VDI 3805, Korrekturen und Ergänzungen zu Blatt27 hydr. Deckenstrahlheizung (2025-07)

Die nachfolgenden Korrekturen und Ergänzungen gelten jeweils im Zusammenhang mit dem aufgeführten Richtlinienblatt. Sie verlieren automatisch ihre Gültigkeit, wenn das Richtlinienblatt durch einen neuen Weißdruck ersetzt wird.

Anschlussvariante

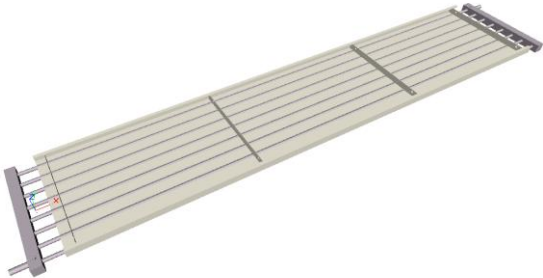
Korrektur Nr.	27-0005				
Beginn der Gültigkeit	01.07.2025				
Ende der Gültigkeit	-				
Art der Korrektur	Korrektur / Erweiterung				
Ort der Korrektur	Satzart 710.03 'Anschlussvariante'				
Kommentar	Lfd.Nr 4: 1 = ohne wurde entfernt (ein funktionsfähiges Band muss einen Anschluss haben) Die Sonderformen: 3 = Sonderform (wechselseitig), 4 = Sonderform (gleichseitig), 5 = Sonderform (gleichseitig, seriell) wurden hinzugefügt. Lfd.Nr 5 und 6: Der Wertebereich wurden vorgegeben Lfd.Nr 7: Feld Länge wurde hinzugefügt Die Anmerkungen wurden erweitert				
Zu entfernen:	Anschlussvariante				
	VDI 3805 Blatt 27		Satzbeschreibung		
	Dateiname: PART27_XXX.VDI		Satzbezeichnung: Hydraulisch betriebene Deckenstrahlungsheizung und -kühlung	Satzname: Anschlussvariante	
				Stand: 2022-08	
				Satzart: PART27-710.03	
	Satzaufbau				
	Lfd. Nr.	Feldname/Feldbezeichnung	Einheit	Format	Wertebereich/Bemerkungen
	1	Satzart		A6	710.03

Bei lfd.Nr.:4 , Anschluss ans Heizungsnetz ' bedeutet:

1 = genau 1 Vorlauf (VL) und 1 Rücklauf (RL), wechselseitig

2 = genau 1 VL und ein 1 RL, gleichseitig

3 = 2 VL und 1 RL (oder 1 VL und 2 RL), wechselseitig

4 = 2 VL und 1 RL (oder 1 VL und 2 RL), gleichseitig

Lfd. Nr.	Feldname/Feldbezeichnung	Einheit	Format	Wertebereich/Bemerkungen
1	Satzart		A6	710.03
2	Index		I	1 bis 99999
3	Bezeichnung		A	
4	Anschluss ans Heizungsnetz		I	1 = wechselseitig 2 = gleichseitig 3 = Sonderform (wechselseitig) 4 = Sonderform (gleichseitig) 99 = Sonderform
5	Anzahl der parallelen Wasserwege		I	> 0
6	Anzahl der seriellen Wasserwege		I	>= 0
7	Länge	mm	N	Zur Bestimmung der Gesamtlänge

- 1) Beide Rohre sind parallel durchströmt (lfd.Nr. 5 = 2 und lfd.Nr. 6 = 0)
Das Medium fließt nur in einer Richtung. Die durchströmte Rohrlänge = 10 m
- 2) Ein Rohr ist parallel und das andere ist seriell durchströmt (lfd.Nr. 5 = 1 und lfd.Nr. 6 = 1)
Das Medium fließt hin und zurück. Die durchströmte Rohrlänge = 20 m
